nota van inlichtingen

Besteknummer.: P-2002017-P-010-61

Titel: "Aanpassen Gebouw Beheers Systemen (GBS) MPA Alphen, Vliegbasis
Gilze-Rijen en KMA Breda (Siemens)

Op: 2 december 2013

SERVICE

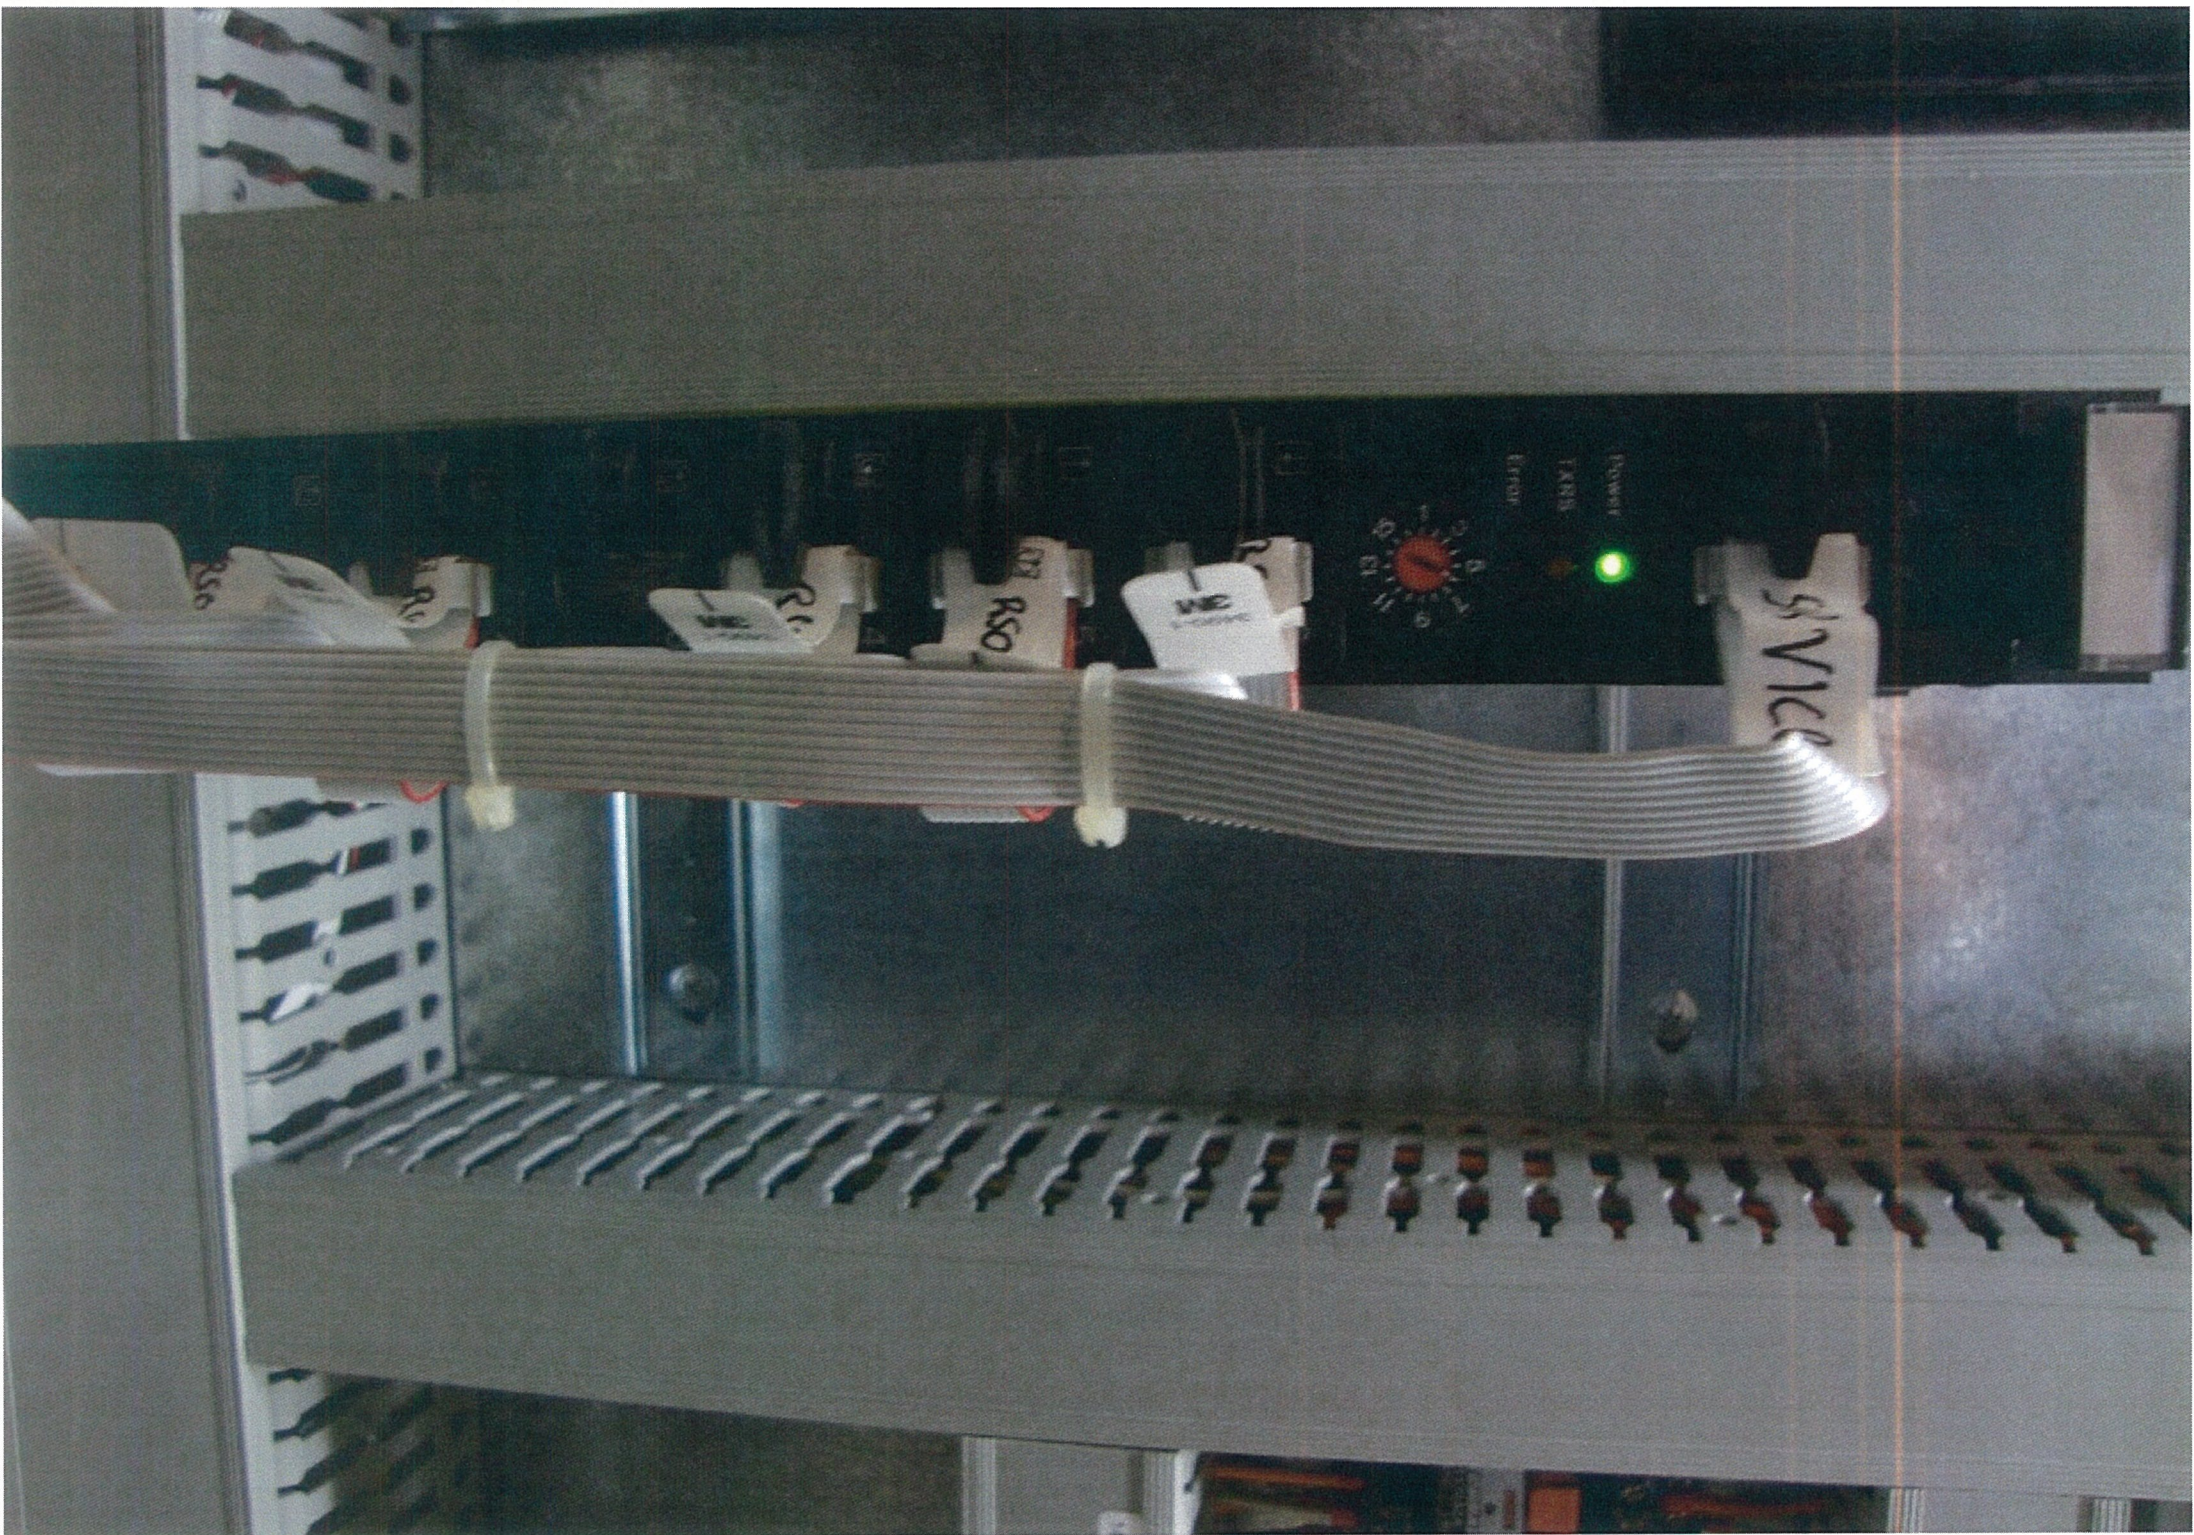
31. Vraag: 68.11.10-b, bladzijde 49; Vliegbasis Gilze-Rijen - gebouw 107; Graag ontvangen wij foto's van de technische

ruimte. Deze was ten tijde van de rondgang niet toegankelijk.

53. Vraag: Graag ontvangen wij kwalitatief betere foto's van de regelkast Vlieg Basis Gilze-Rijen, gebouw 107. Deze kast hebben wij tijdens de schouw niet kunnen opnemen.

Antwoord: als bijlage toegevoegd.

Antwoord: zie antwoord vraag 31.
